주요 점검사진

공 사 명 : 영동대로 지하공간 복합개발 1공구 건설공사(토목)

점검일 : 2023. 9. 11.

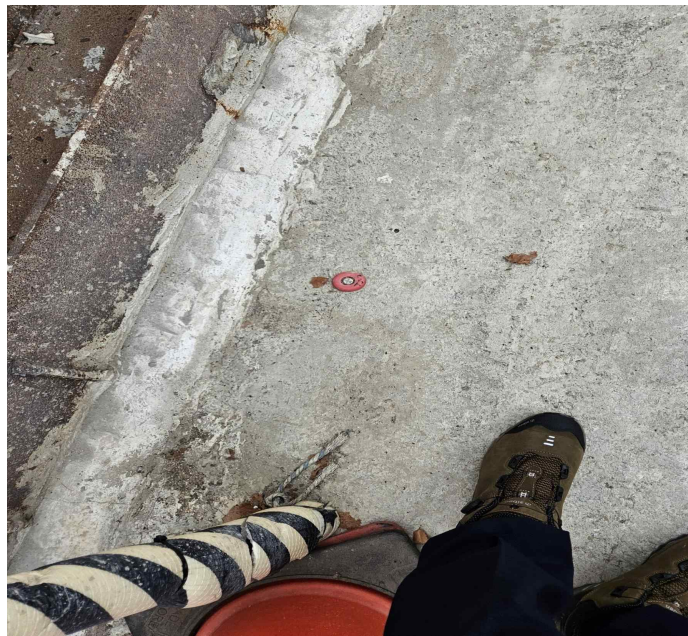
지적사항 : H-pile 근입 시 공간을 몰탈 채움시공

지적사항 : 지표 침하핀은 원지반에 설치
